ALCALDÍA MAYOR DE BOGOTÁ D.C. Fondo Prevención y Atención Emergencias	CONCEPTO TÉCNICO SOBRE NECESIDAD DE ESTUDIOS DETALLADOS DE AMENAZA Y RIESGO POR FENOMENOS DE REMOCIÓN EN MASA DENTRO DEL TRÁMITE DE LICENCIA URBANÍSTICA	Código:	GPR-FT-10
		Versión:	04
		Fecha de revisión:	21/06/2011

1.1 CONCEPTO TÉCNICO No. CT:	CT-7530
1.2 ÁREA:	Análisis y Mitigación del Riesgo
1.3 COORDINACIÓN:	Estudios y Conceptos Técnico
1.4 REFERENCIA CRUZADA RADICADO FOPAE:	2014ER7466
1.5 RESPUESTA OFICIAL No.	RO-71980

2.1 SOLICITANTE:	C&G Ingeniería y Construcciones S.A.S.
2.2 PROYECTO:	Hogar de Niñas Nuestra Señora del Milagro
2.3 LOCALIDAD:	4. San Cristóbal
2.4 UPZ:	51. Los Libertadores
2.5 BARRIO O SECTOR CATASTRAL:	San Rafael Sur Oriental
2.6 DIRECCIÓN:	Carrera 15A Este # 58-62/68 Sur (*)
2.7 CHIP:	AAA0004YPXS – AAA0004YPWW
2.8 MANZANA CATASTRAL:	20
2.9 PREDIO CATASTRAL:	08 - 07
2.10 ÁREA (Ha):	0.0927 (*)
2.11 FECHA DE VISITA:	Julio 21 de 2014

Foto 1. Vista del sector donde se localiza el proyecto de la Carrera 15A Este # 58-62/68 Sur, Localidad de San Cristóbal.

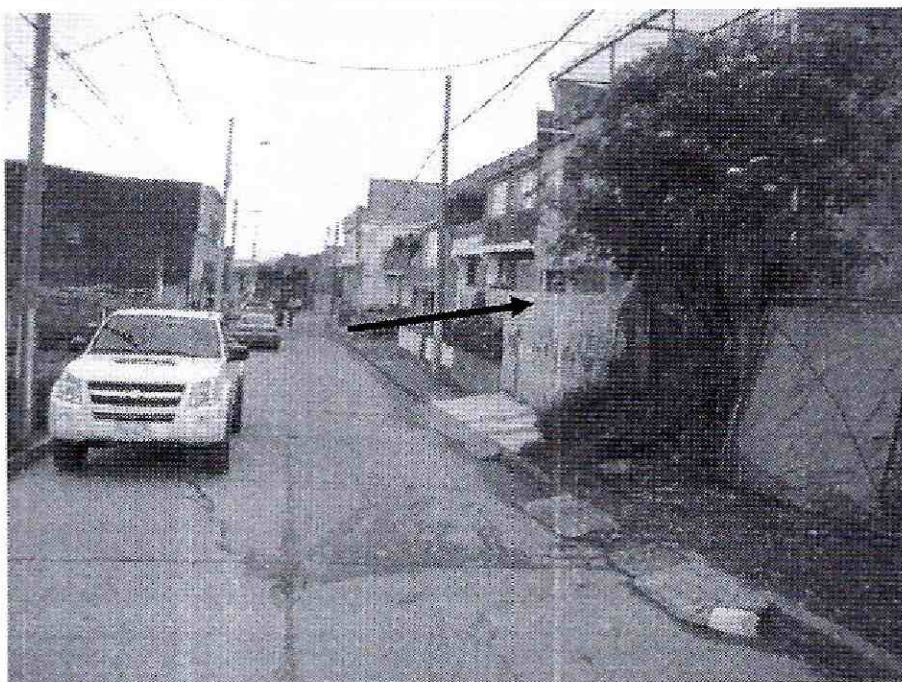
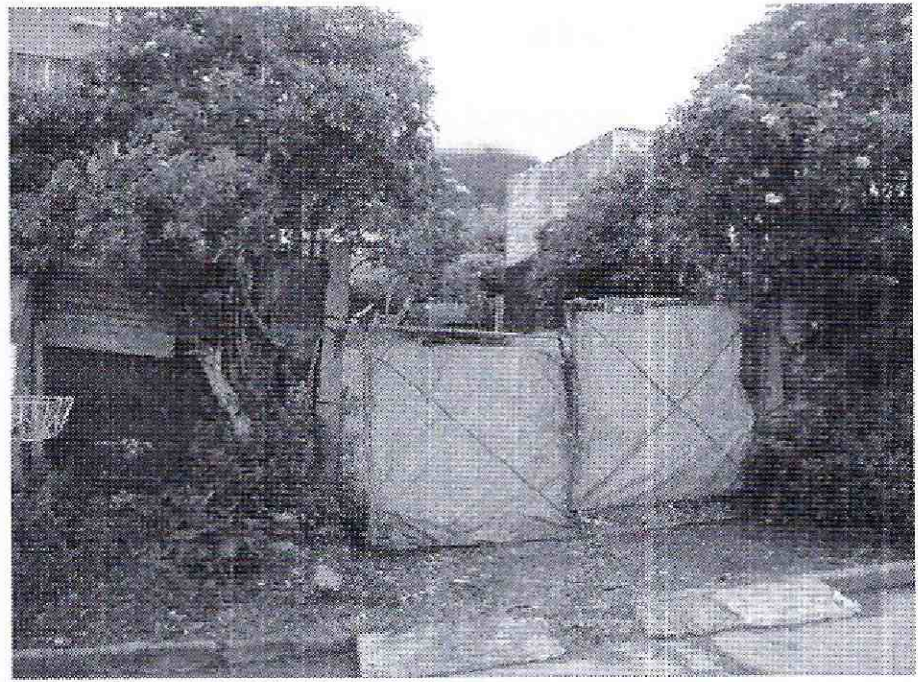
La zona de interés cuenta con un uso de suelo urbano, que corresponde a un sector consolidado con densidad de construcción alta principalmente residencial, en un terreno con pendiente media, contando con vías principales pavimentadas y sistemas de recolección de aguas lluvias y aguas residuales. En el sector se encuentran edificaciones hasta de tres (3) niveles de altura, las cuales cuentan con varios sistemas estructurales entre los que se destacan mampostería parcialmente confinada y mampostería simple, en el momento de la verificación técnica adelantada, las edificaciones de la zona no evidenciaban daños o patologías que permitan identificar o definir la presencia de procesos de remoción en masa activos en el área del proyecto (Fotografía 1 y 2).

Con base en la inspección visual realizada al momento de la visita técnica, se identificó que sobre los predios de la Carrera 15A Este # 58-62/68 Sur, Localidad San Cristóbal, específicamente en el de placa 58-68 Sur, se emplaza una edificación de dos (2) niveles, concebida en mampostería parcialmente confinada; edificación que tampoco refleja afectaciones por procesos de remoción en masa de carácter local y/o general, ya que no se encontraron evidencias de ellos en la zona de influencia del proyecto. A pesar de lo anterior, se advierte que cualquier intervención que se realice, debe tener en cuenta la presencia de la infraestructura aledaña, por lo que el responsable del proyecto debe garantizar en todo momento la estabilidad general del lote y su entorno, lo anterior enmarcado en el Artículo 32 del Decreto Distrital 172 de 2014 y de conformidad con el Artículo 42 de la Ley 1523 de 2012.
